Keuringsverslag van een elektrische laagspanning- en zeer lage spanningsinstallatie

NIET CONFORM

Datum keuring: 31/07/2025

Straatnaam Hofstraat
Huisnummer 11
Busnummer
Postcode 3540
Gemeente HERK-DE-STAD
Land België

Afbeelding schakel- en verdeelbord:

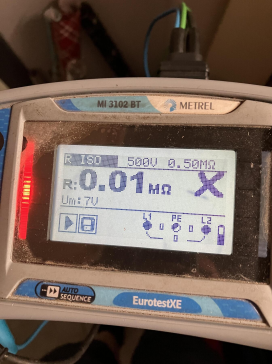
- I3.08 Een demonteerbaar aansluitstuk (aardingsonderbreker) moet steeds gemakkelijk bereikbaar zijn. (Boek 1 Onderafdeling 5.1.5.1. en 5.4.3.5.)
- I5.01 De aanduiding van de stroomkringen en/of apparatuur, aansluitklemmen, enz dient aangebracht of vervolledigd te worden. (Boek 1 Onderafdeling 3.1.3.1. en 3.1.3.3.A. en 5.1.6.1)

- I5.10 De genaakbare, naakte onder spanning staande delen zijn onvoldoende afgeschermd. (Boek 1 Afdeling 5.1.4. en 4.2.2.3.)
- I5.12 De doorsneden van de interne verbindingen en/of van de verdeelrails in het bord zijn onvoldoende. (Boek 1 Onderafdeling 4.4.1.1. en 4.4.1.5.)

- I5.14 De nominale spanning dient duidelijk vermeld te worden op een oordeelkundig gekozen plaats. (Boek 1 Onderafdeling 3.1.3.3.)
- I5.15 Een alpolige scheidingsschakelaar is te voorzien om bord volledig spanningsloos te kunnen zetten. (Boek 1 Onderafdeling 5.3.5.1.B. en nota)

- I6.02 Een algemene differentieelstroombeschermingsinrichting met een nominale stroom (In) van minstens 40A en een gevoeligheid van maximum 300mA is niet geplaatst. (Boek 1 Onderafdeling 4.2.4.3. en 5.3.5.3.a.)

- I6.05 De algemene differentieelstroombeschermingsinrichting dient aan het begin van de installatie geplaatst te worden (onmiddellijk na kWh teller), dit om de bescherming tegen onrechtstreekse aanraking te verzekeren bij gebruik van leidingen van klasse I (XFVB, VFVB, EXAVB, EVAVB, ...). (Boek 1 Onderafdeling 5.3.5.3 + 4.2.4.3.)

- Onderste kring in verdeelbord bij teller
- Verbindingen in verdeelbord garage
- Verdeelbord garage en verdeelbord bij teller
- Kringen in verdeelbord bij teller en kringen in verdeelbord garage staan niet achter een differentieel
